Unser Zeichen
4.1-4354.3-PA-29927/2024

**Vollzug der Wassergesetze;
Beteiligung Träger öffentlicher Belange**

Vorhaben: Erneuerung Durchlass Aschbach; St.2118
Bauträger: Staatliches Bauamt Passau

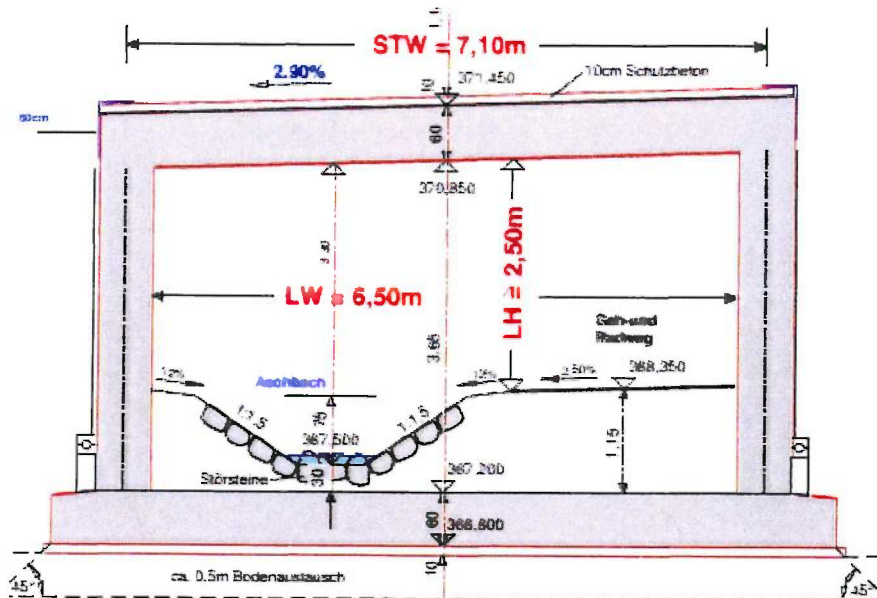
Der bestehende Aschbachdurchlass DN 800 wird durch ein Rahmenbauwerk aus Stahlbetonfertigteilen ersetzt. Für die Querung des neuen Anwandweges wird ebenfalls ein Rahmenbauwerk verwendet.

Rahmenbauwerk Anwandweg:

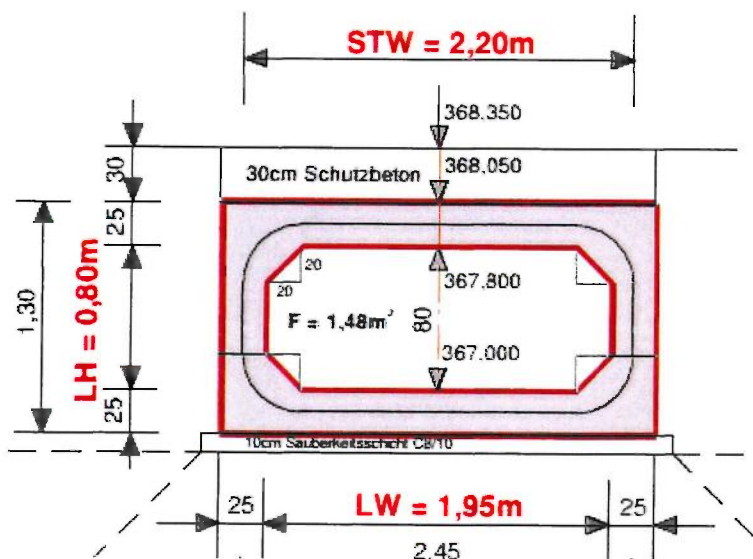
- Lichte Weite 1,95 m
- Lichte Höhe 0,80 m
- Länge 18,50 m
- Durchflussfläche 1,48 m²

- Zur Einbringung von Sohlsubstrat sind die Sohle des Durchflussgerinne sowie das Rahmenbauwerk/Anwandweg mind. 0,25 m unter die neue Gewässersohle zu legen. Auf die Durchgängigkeit des Gewässers im Bereich des Brückenbauwerkes ist zu achten. Die genaue Höhe der neuen Gewässersohle zwischen Einlauf Rahmenbauwerk St. 2118 und Auslauf Kreuzungsbau Anwandweg ist im Vorfeld mit dem WWA Degendorf, Oberflusmeister Herrn Florian Resch, ☎ 0991/2504-414 oder 📠 0171/8664798) vor Ort abzustimmen.
